# **Anlage 1**

## **Schematische Darstellung der Varianten**

### **Tabellen zur Beurteilung der technischen und qualitativen Kriterien**

### **Stellungnahmen der beteiligten Fachdienststellen**

Kunsthallenpark

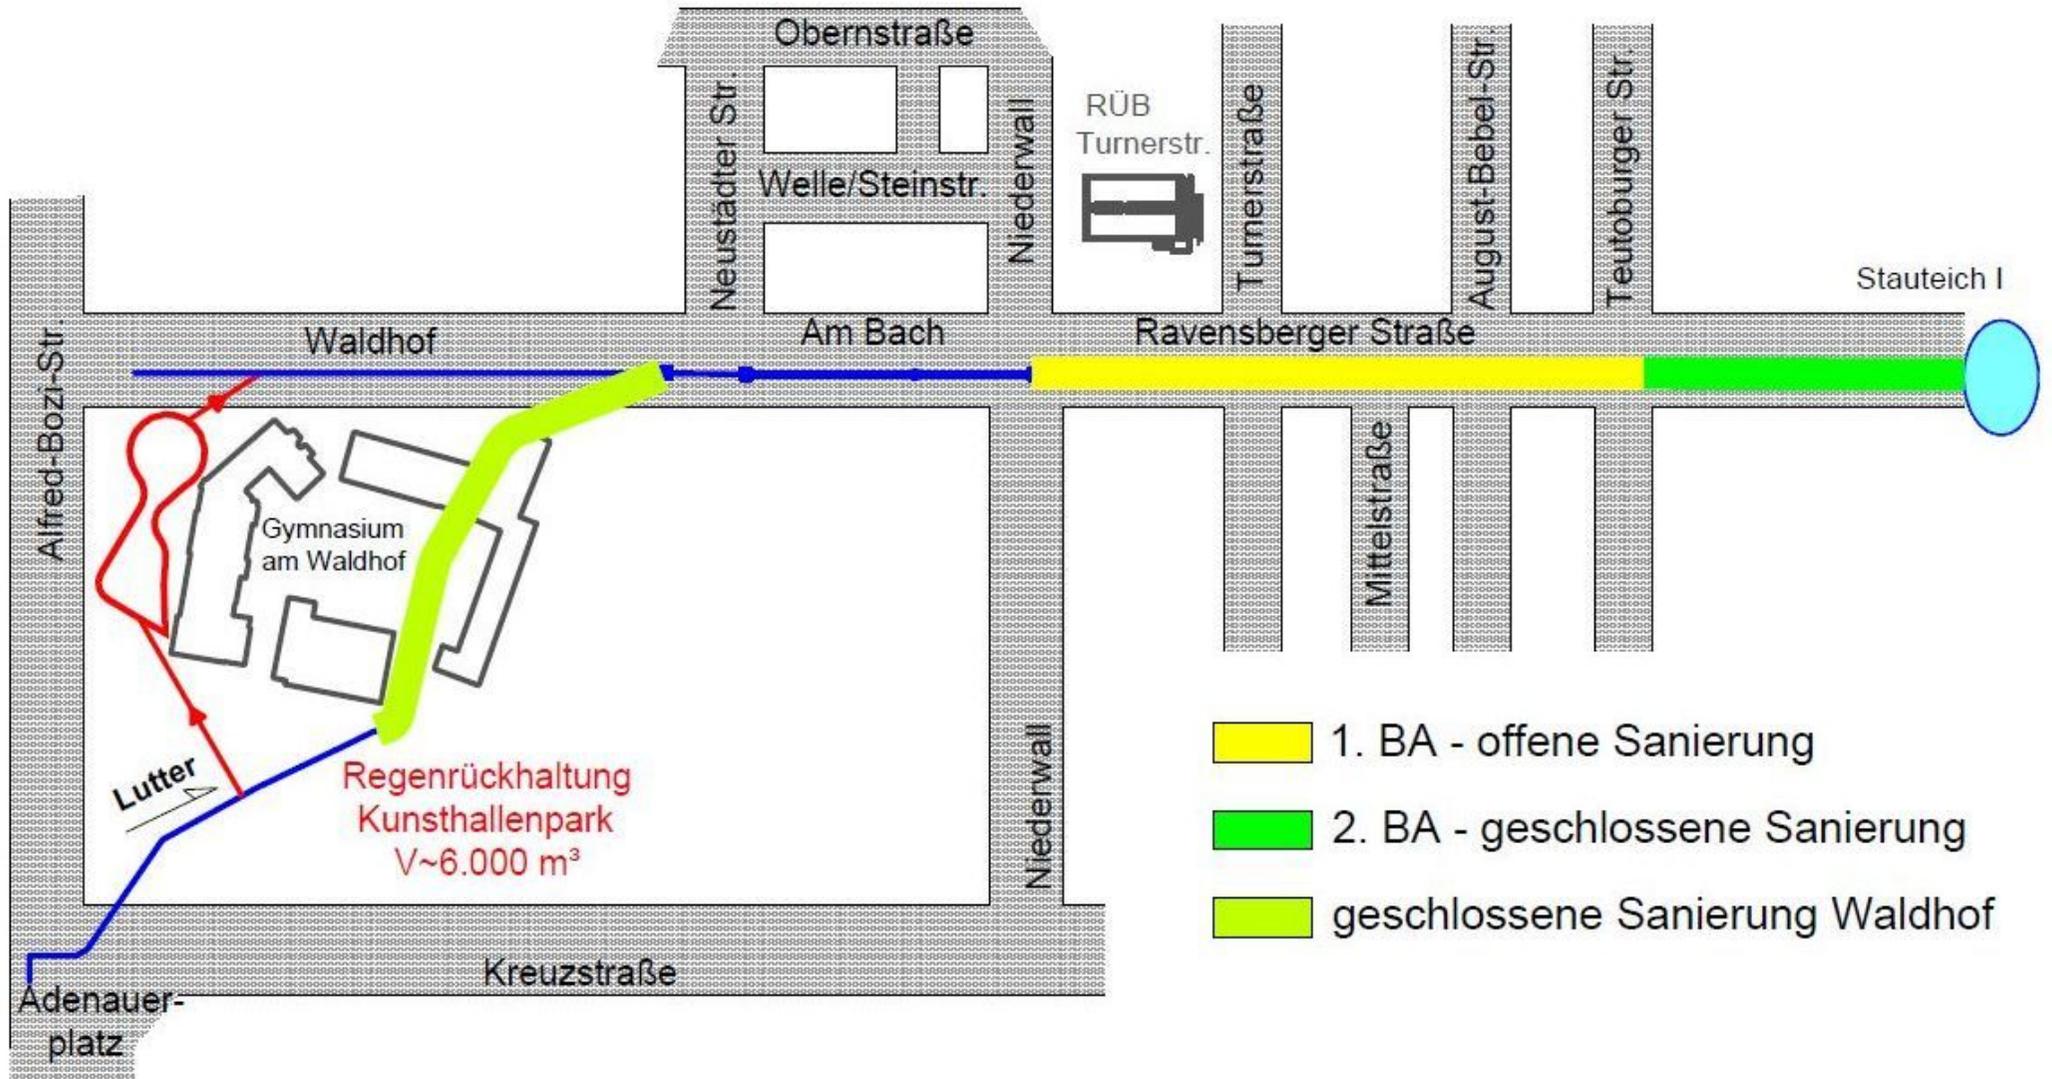
Dieser Standort für ein zentrales Rückhaltebecken bietet die Möglichkeit, die verringerte hydraulische Leistungsfähigkeit eines durch Renovierung verkleinerten Abflussquerschnittes im 2. Sanierungsabschnitt zwischen Teutoburger Straße und Stauteich I zu kompensieren. Das Rückhaltebecken kappt die für die Bemessungsregenereignisse relevanten Abflussspitzen, so dass keine unzulässigen Überlastungen im 2. Abschnitt auftreten.

Die Begrenzung des Abflusses durch das Becken wirkt sich günstig auf die Möglichkeiten der Sanierung des schadhafte Kanals unter dem Schulgelände Waldhof aus. Der Kanal kann in geschlossener Bauweise mit Querschnittsreduzierung durch Renovierung saniert werden. Die Abflussverringeringung entlastet den hydraulisch kritischen Abschnitt im Bereich der Straße „Am Bach“.

Der Wasserspiegelanstieg durch die Abflussquerschnittsverringeringung im 2. Sanierungsabschnitt wird infolge der Abflussverzögerung durch das Becken begrenzt und der Einfluss des 2. Sanierungsabschnitts auf die Klärwirkung des RÜB Turnerstraße verringert

Als nachteilig ist die Anordnung des Beckens im Nebenschluss (d. h. die gesamte Wassermenge der Lutter wird am Becken vorbei geleitet; eine Beckenbefüllung erfolgt nur bei einer Überlastung des Abflussprofils) zu bewerten. Es werden Zulauf- und Entleerungsleitungen erforderlich, die eine schnelle Füllung und Entleerung des Beckens behindern.

Bei seltenen Regenereignissen, für die das Beckenvolumen von 6.000 m<sup>3</sup> nicht ausreicht, muss damit gerechnet werden, dass ein renovierter Kanal unter dem Schulgelände zu Rückstau und zu Überflutungen von Geländetiefpunkten und Sturzfluten auf der Oberfläche führt, wie sie in ähnlicher Form am 20.06.2013 aufgetreten sind.

Auswirkungen auf den Verkehr gering. Während der Bauausführung erhöhtes Verkehrsaufkommen durch Baustellenverkehr (LKW) in der Straße Am Bach und der Alfred-Bozi-Straße. Die Straßen können den zusätzlichen Verkehr aufnehmen. Anschluss der Regenrückhaltung in der Straße Am Bach unter Vollsperrung. Die Erreichbarkeit der Anliegergrundstücke kann sichergestellt werden. Es handelt sich um eine vergleichsweise kurzzeitige Sperrung.

Die Grünfläche des Kunsthallenparks ist weder offizieller Sammelplatz für die Schüler der beiden in der Nähe befindlichen Schulen noch baurechtlich notwendige Aufstellfläche für Feuerwehrfahrzeuge. Aus Sicht des Feuerwehramtes bestehen deshalb keine Bedenken.

Der Kunsthallenpark wurde im Jahr 2008 zum Philip-Johnson-Skulpturenpark umgestaltet. Mit der Realisierung der originären Pläne von Philip Johnson lebten die urheberrechtlichen Ansprüche für das Nachfolgebüro wieder auf bzw. wurden neu begründet. Deshalb ist zu prüfen, inwieweit diese Urheberrechte durch ggf. Nichtwiederanpflanzungen von Bäumen etc. tangiert werden.

Der Schulbetrieb des Ratsgymnasiums wird während der Bauzeit des Regenrückhaltebeckens erheblich gestört. Dies könnte zu Leistungseinbrüchen einiger Schülerinnen und Schüler und damit zu Klageerhebungen der Erziehungsberechtigten bei schlechteren Schulnoten aufgrund irregulärer Rahmenbedingungen bei der Leistungsbewertung führen.

Park der Menschenrechte

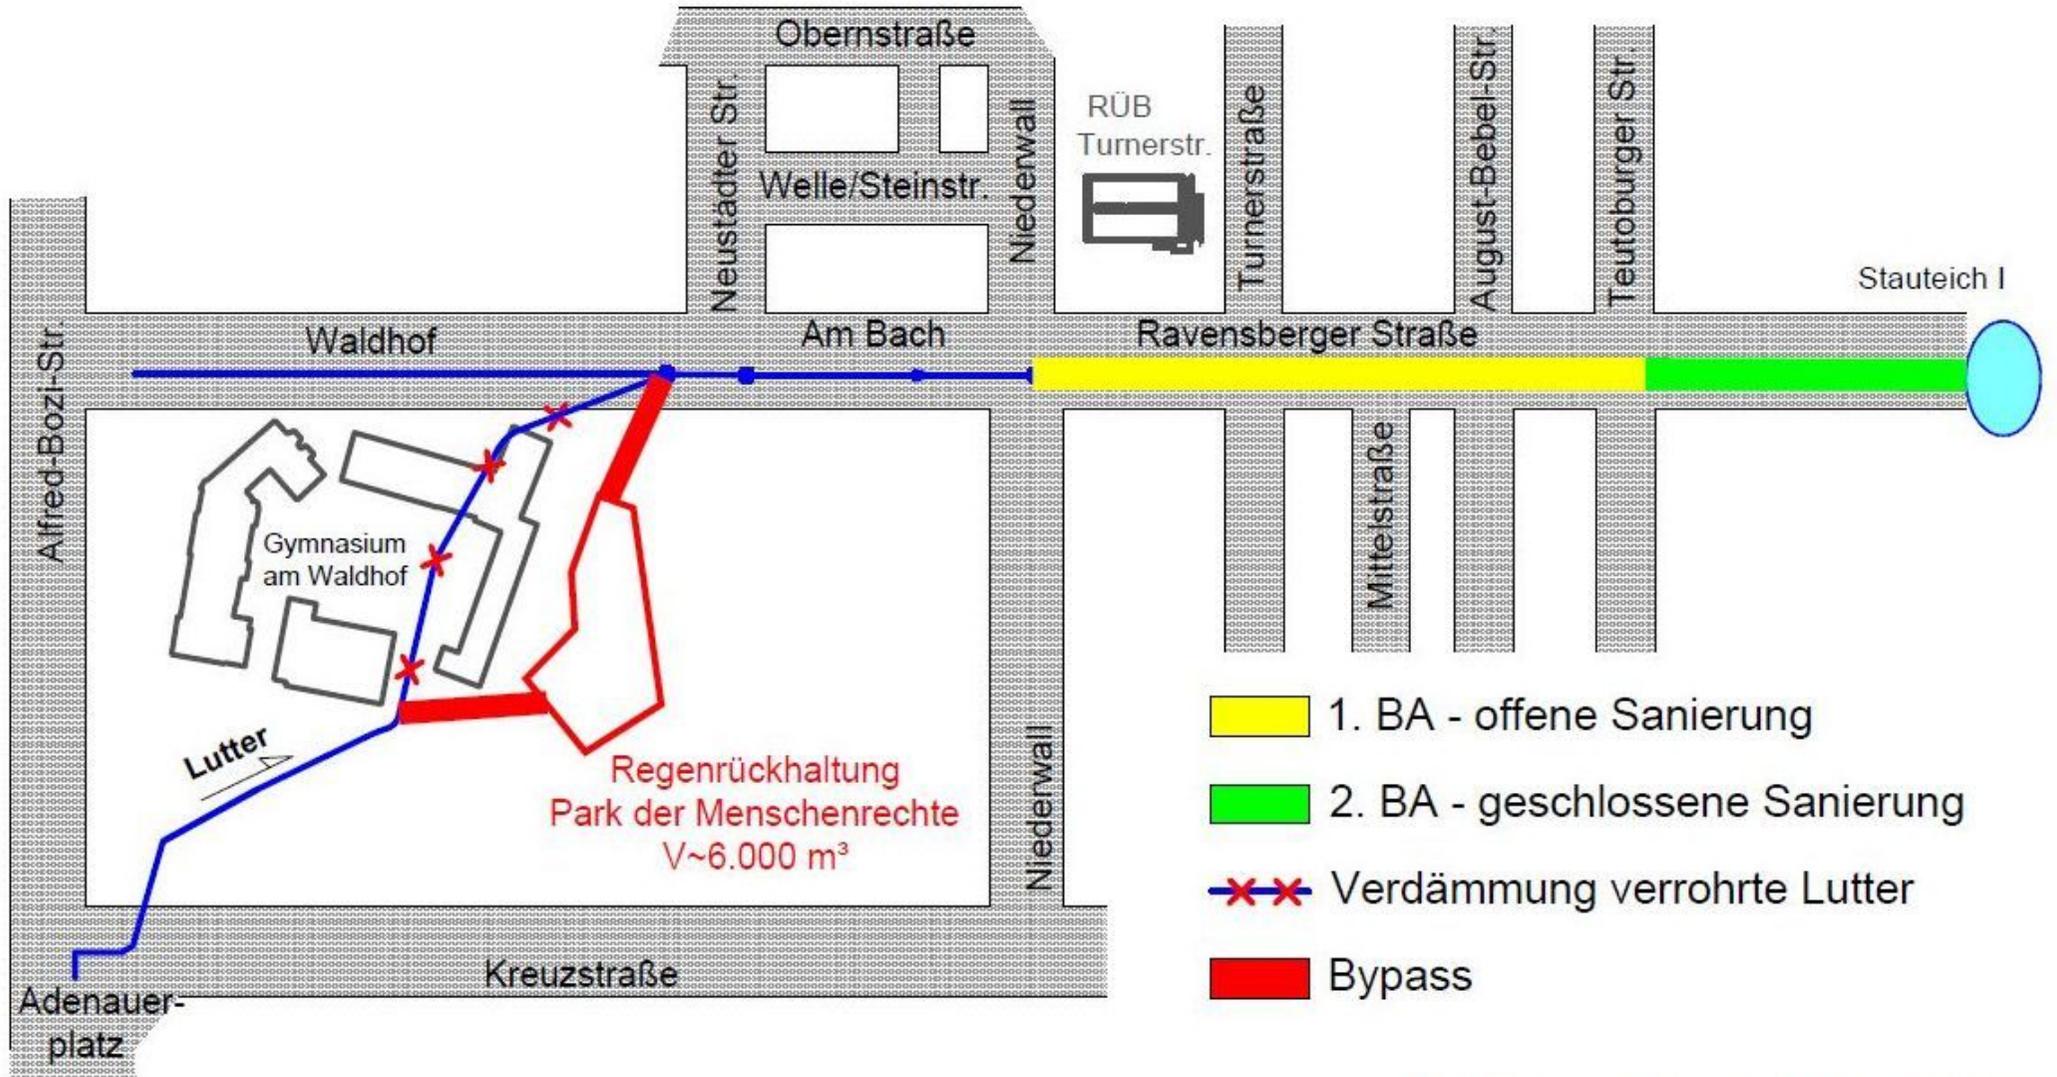
Ein zentrales Becken an diesem Standort wirkt in ähnlicher Form wie bei (1) zur Kompensation verringerter hydraulischer Leistungsfähigkeit bei Renovierung des 2. Sanierungsabschnitts. Die Lage erlaubt die Kombination eines Bypass´ durch den Park der Menschenrechte in Verbindung mit einem Becken im Hauptschluss (d. h. die gesamte Wassermenge der Lutter durchfließt das Becken). Es werden keine Zulauf- und Entleerungsleitungen benötigt. Das Becken wirkt unmittelbar vor dem hydraulisch kritischen Bereich in der Straße „Am Bach“.

Bei Überschreitung des Beckenvolumens mit entsprechendem Rückstau verringern sich die Überflutungsrisiken für die Kunsthalle erkennbar. Für die Schule am Waldhof vermindert sich die Gefahr von Sturzfluten. Überflutungen betreffen primär den Park der Menschenrechte und können gezielt nach unterhalb abgeleitet werden.

Durch die günstigen Bedingungen zur aktiven Bewirtschaftung des Beckens im Hauptschluss können die Hydraulik im Bereich der Straße „Am Bach“ und die Klärwirkung des RÜB Turnerstraße zusätzlich verbessert werden.

Im Park der Menschenrechte befindet sich einer der beiden für das Gymnasium am Waldhof ausgewiesenen Sammelplätze. Während der Bauphase kann dieser Sammelplatz auf den Bunnemannplatz bis hin zur Obernstraße verlegt werden.

Sofern der Sammelplatz wie beschreiben verlegt wird, bestehen aus Sicht des Feuerwehramtes keine Bedenken.

Der Schulbetrieb des Gymnasiums Am Waldhof wird während der Bauzeit des Regenrückhaltebeckens erheblich gestört. Dies könnte zu Leistungseinbrüchen einiger Schülerinnen und Schüler und damit zu Klageerhebungen der Erziehungsberechtigten bei schlechteren Schulnoten aufgrund irregulärer Rahmenbedingungen bei der Leistungsbewertung führen.

Nach dem Bau des Regenrückhaltebeckens wird die Anwohnerverträglichkeit weiterhin stark gemindert bleiben, da sich die Aufenthaltsqualität in dem Park negativ verändert, weil keine Bäume mehr auf der Parkfläche angepflanzt werden können und damit ein wesentliches Charakteristikum des Parks auf Dauer verschwinden wird.

## Bypass Kreuzstraße

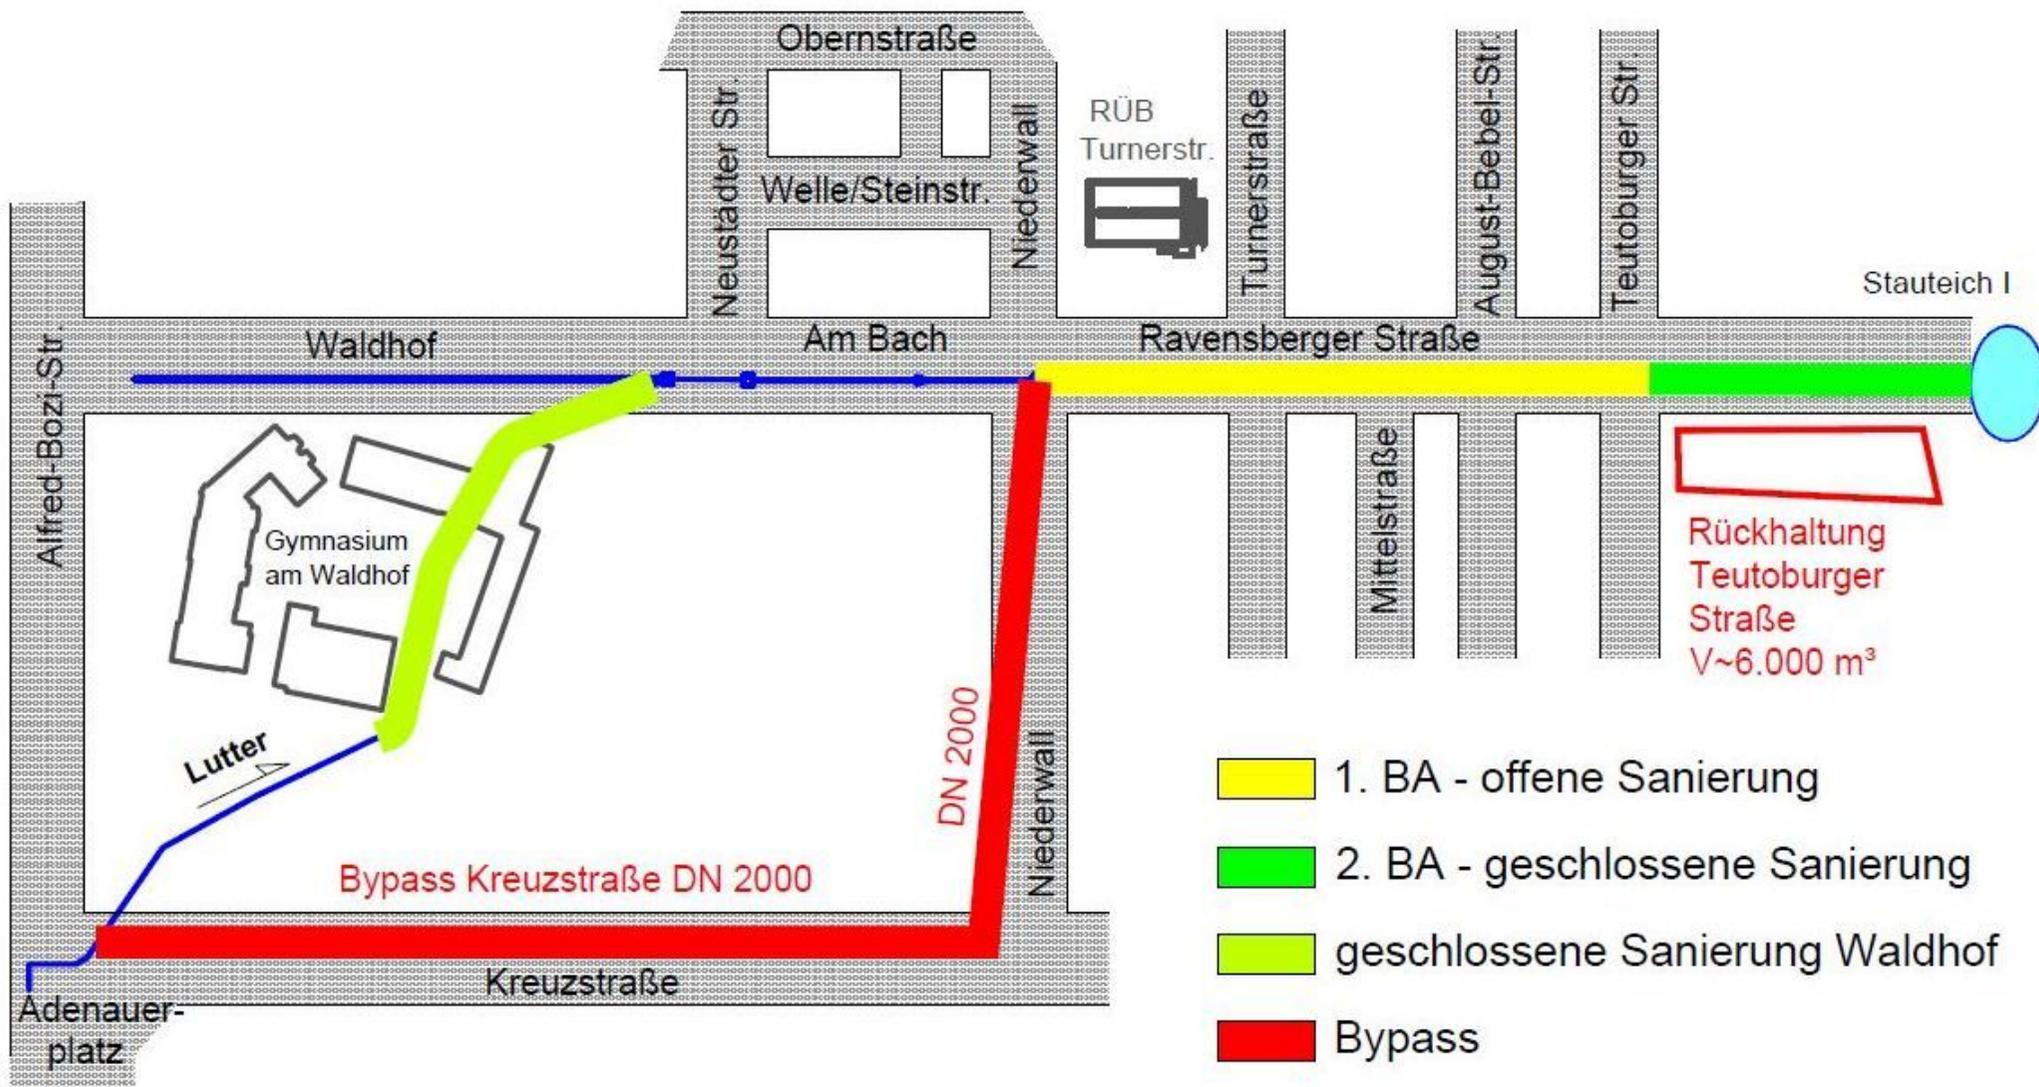
Der Bypass umgeht die hydraulisch kritischen Bereiche vom Adenauerplatz bis zum Niederwall/Am Bach. Durch die Sanierung als Erneuerung in offener Bauweise im 1. Sanierungsabschnitt vom Niederwall bis Teutoburger Straße wird die verrohrte Weser-Lutter im hydraulisch kritischen Bereich der Altstadt weitestgehend entlastet. Das Überflutungsrisiko ist dort sehr gering. Um das verbleibende Rückstau- und Überflutungsrisiko durch die Renovierung des 2. Sanierungsabschnittes zu kompensieren, wird ein Rückhaltebecken im Bereich der Teutoburger Straße immer noch von 6.000 m<sup>3</sup> Volumen benötigt.

Erhebliche Auswirkungen auf den Verkehr während der Pressung. Bau einer Pressgrube am Adenauerplatz/Kreuzstraße und einer Bergegrube im Bereich Niederwall/Kreuzstraße. Beide Gruben stellen einen erheblichen Eingriff in den Verkehr dar. Die Stadtauswärtsspur der Alfred-Bozi-Straße entfällt während der Bauzeit. Für die Bauzeit im Bereich Bergegrube Kreuzstraße steht stadtauswärts in Richtung Adenauerplatz maximal eine Fahrspur zur Verfügung. Umleitung des Verkehrs über den OWD bzw. den Niederwall. Nach Abschluss der Maßnahme Unterhaltung der Schachtbauwerke in der Fahrbahn. Zu möglichen Setzungen im Bereich der Stadtbahntrasse können keine Aussagen getroffen werden.

Während der Bauphase ist die Artur-Ladebeck-Straße nicht mehr durchgehend in Richtung Bethel befahrbar. Für die Alternativstrecke über den Ostwestfalendamm benötigen die Einsatzfahrzeuge eine längere Anfahrzeit. Aus diesem Grund kann die ausreichend zügige Erreichbarkeit der Ortsteile Bethel und Gadderbaum durch die zuständige Hauptfeuerwache nicht mehr gewährleistet werden. Es ist deshalb davon auszugehen, dass die im Brandschutzbedarfsplan der Stadt Bielefeld festgelegten Schutzziele, insbesondere auch für die zahlreichen in Bethel befindlichen Sonderobjekte (z.B. Krankenhäuser, Pflegeheime), während der Bauzeit regelmäßig nicht eingehalten werden können. Die Löscharbeitung Gadderbaum/Bethel kann die Einhaltung der Schutzziele nicht alleine gewährleisten.

Aus den o.g. Gründen bestehen aus Sicht des Feuerwehramtes erhebliche Bedenken.

Während der Bauzeit kann es zu Beeinträchtigungen der Erreichbarkeit des Naturkunde – Museums kommen. Der Betrieb des Naturkunde-Museums kann nur insofern beeinträchtigt werden, dass die Kindergruppen, die von dem Gebäude des Naturkunde-Museums zu dem Grünen Haus unterhalb der Sparrenburg zur Nutzung von Angeboten gehen, einem erhöhten Unfallpotenzial bei der Querung der Kreuzstraße durch die Baustelle ausgesetzt sind.
